**Комитет экспертов по перевозке опасных грузов  
и Согласованной на глобальном уровне системе  
классификации опасности и маркировки  
химической продукции**

**Доклад Комитета экспертов по перевозке опасных грузов  
и Согласованной на глобальном уровне системе  
классификации опасности и маркировки химической  
продукции о работе его девятой сессии,**

**Поправки к шестому пересмотренному изданию Руководства  
по испытаниям и критериям Рекомендаций Организации  
Объединенных Наций по перевозке опасных грузов  
(ST/SYAC.10/11/Rev.6 и Amend.1)**

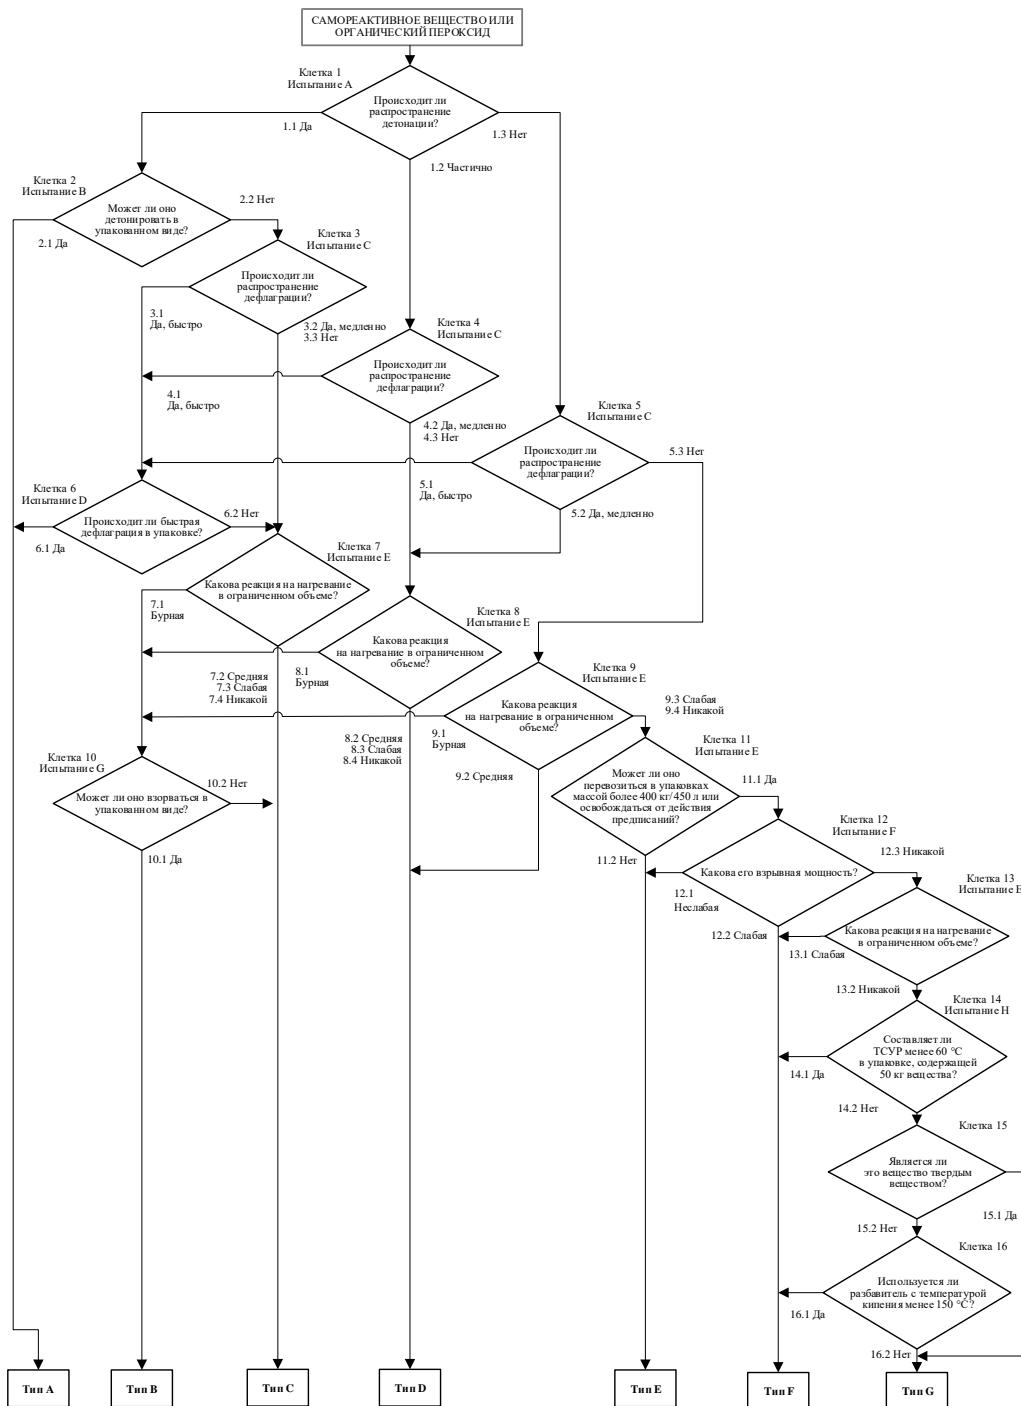
Рис. 20.1 а): Перенумеровать в рисунок 20.1 и заменить его следующим рисунком:

Добавить к новому рисунку 20.1 следующее примечание:

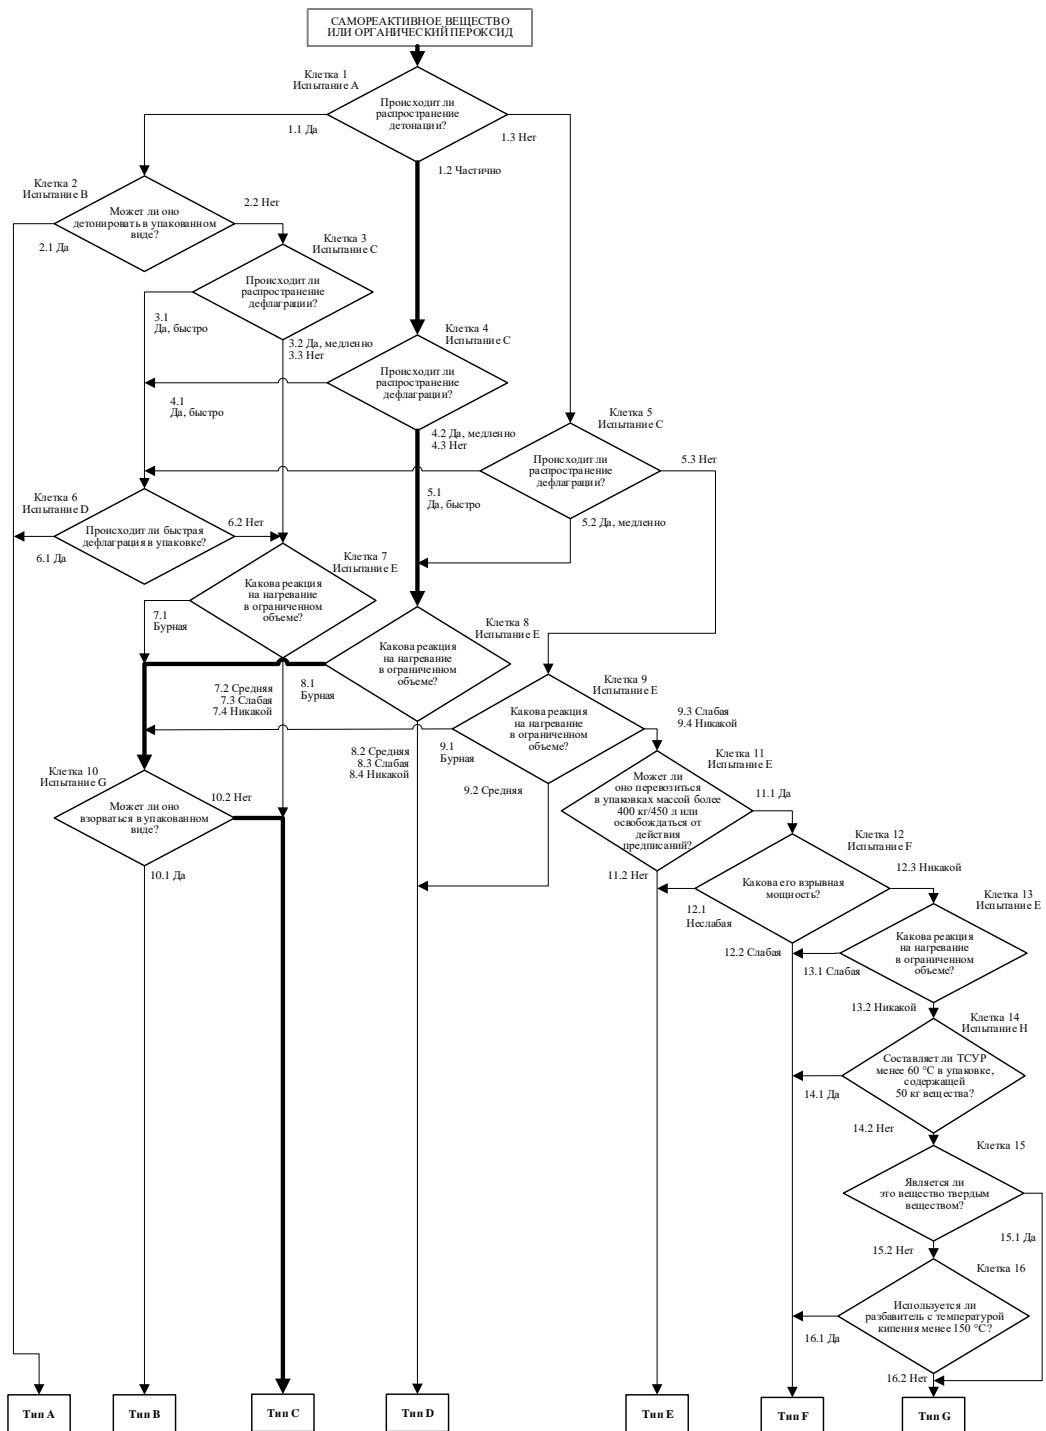
Рис. 20.3 Заменить нынешний рисунок 20.3 следующим рисунком:

«Диаграмма принятия решения о классификации легковоспламеняющихся твердых веществ

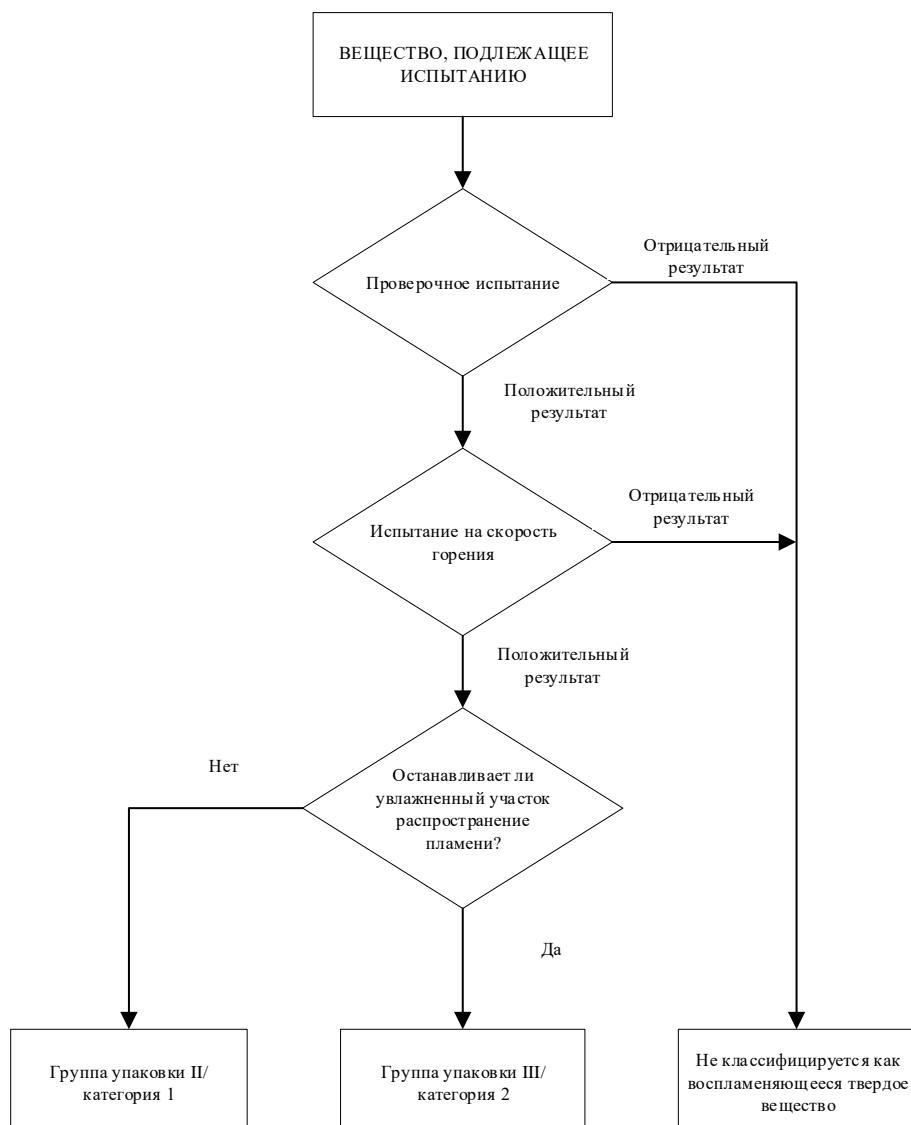
Рис. 33.2.3 (новый; бывший рис. 33.2.1.3) Заменить рисунок и его заголовок следующим образом:

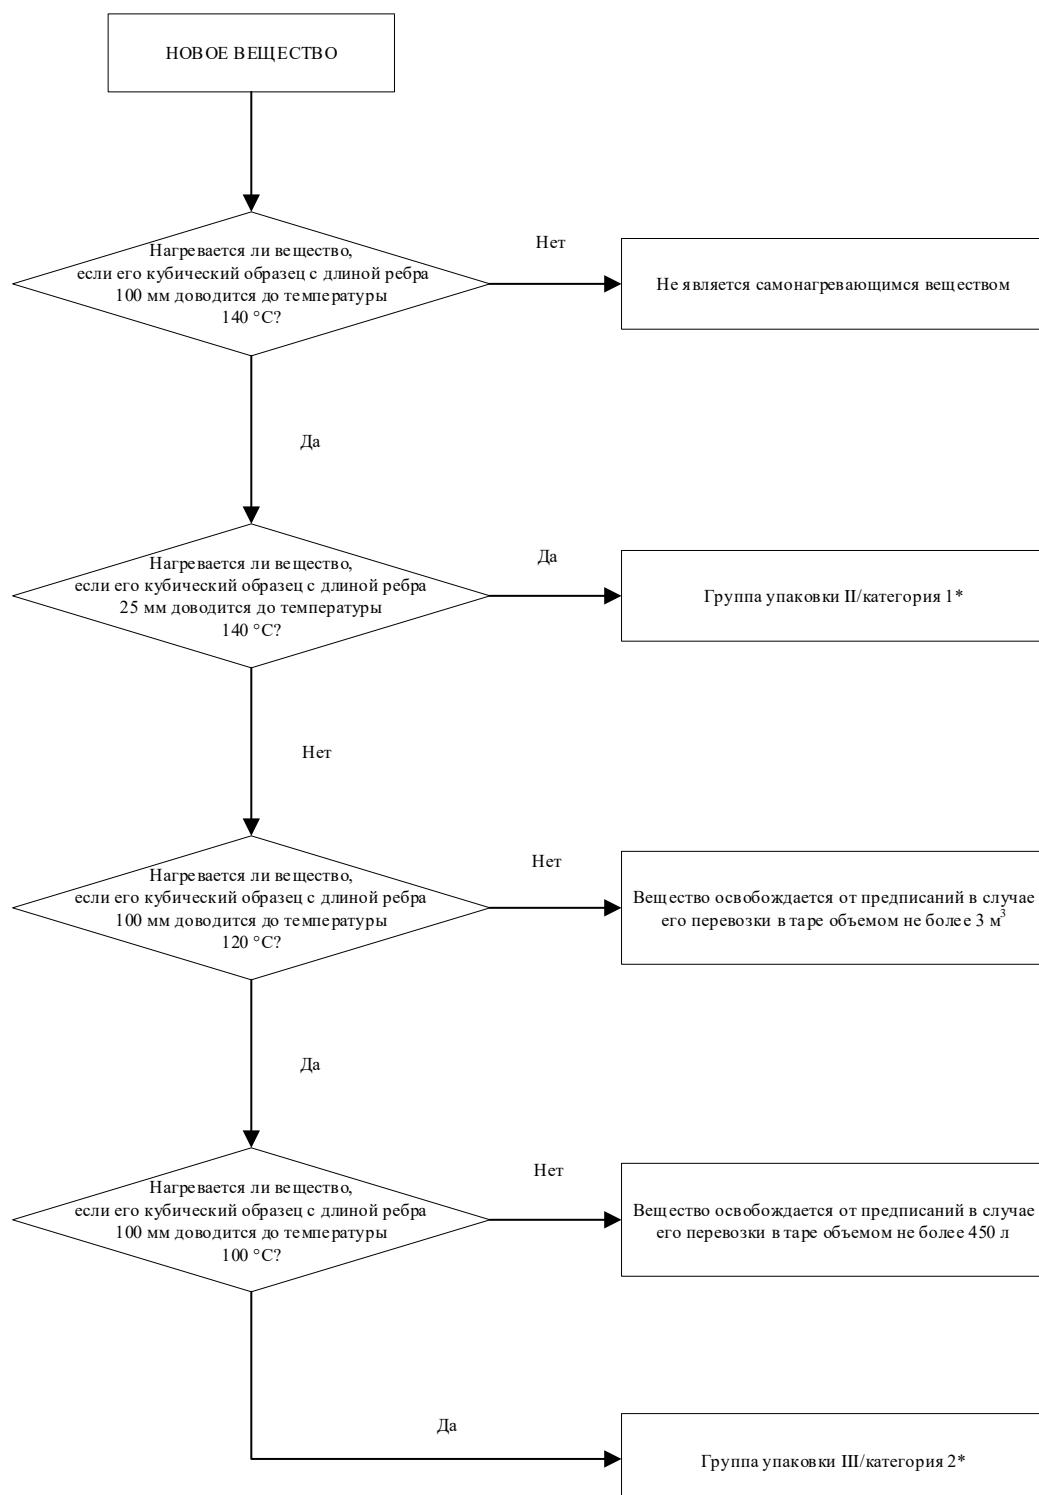
Рис. 33.4.3.3.1 (новый; бывший рис. 33.3.1.3.3.1) Заменить нынешний рисунок следующим рисунком.

В примечании заменить слова «относиться к подклассу 4.2» словами «классифицироваться как саморазогревающиеся вещества».
